Modulo per la presentazione delle osservazioni per i piani/programmi/progetti sottoposti a procedimenti di valutazione ambientale di competenza statale

Valutazione Impatto Ambientale VIAVIA100000138 14476

DATACENTER AWS EUROPE A ZIBIDO SAN GIACOMO

Codice procedura 14476

Figura 3.7 Alternative tracciato HVline- da studio di fattibilità elettrodotto

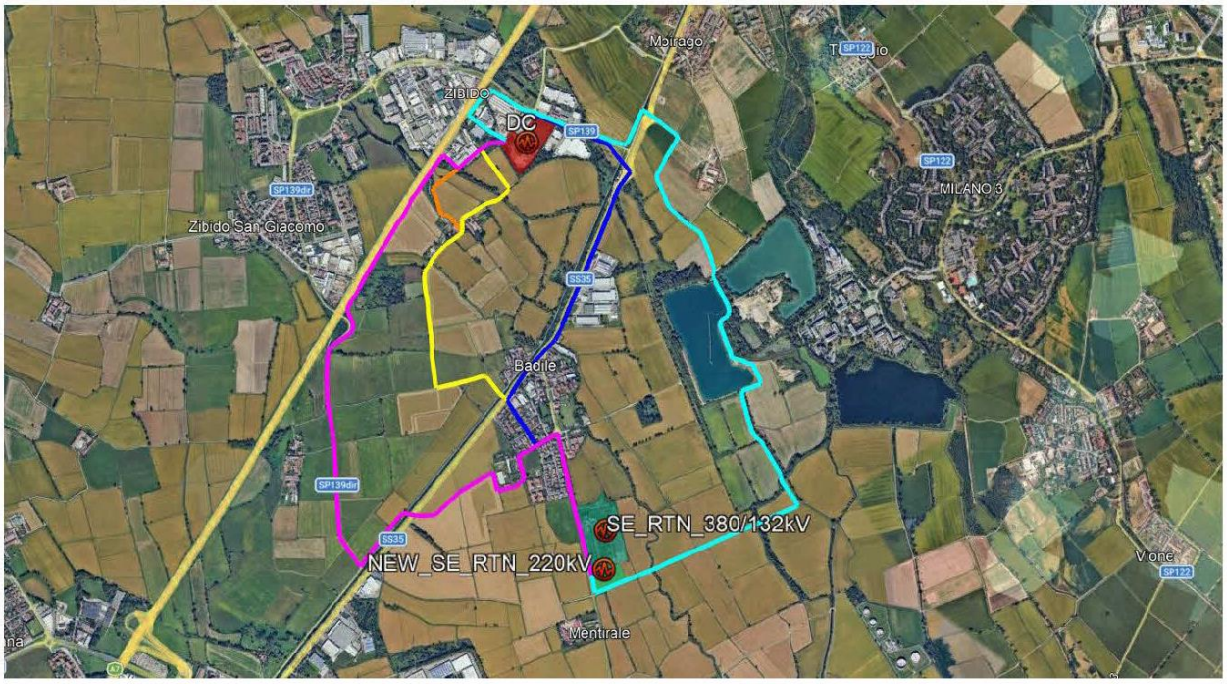
il tracciato blu , lungo la s.p. via longarone e la s.s. statale dei giovi come da me proposto precedentemente é il solo tracciato considerabile.

Invece il tracciato giallo non é praticabile in quanto attraversa le risaie e il parco sud , a proposito del quale lo scrivente ricorda quanto già comunicato al Ministro dell' Ambiente e della Sicurezza Energetica e al Commissario Straordinario Progetto Regione AWS. Infatti l'ipotesi di esonerare l'elettrodottto dai vincoli del parco sud era stata formulata sulla base di informazioni errate e false contenute nella prima istanza del proponenete e cioè che l'elettrodotto fosse molto corto. Si tratta in realtà di una ipotesi errata e falsa che non permette di esonerare l'elettrodotto dai limiti imposti dal parco sud , e che rende quindi il tracciato giallo non praticabile. Inoltre attraverserebbe terreni coltivati a riso quindi con sommersione d'acqua con tutte le problematiche del caso.
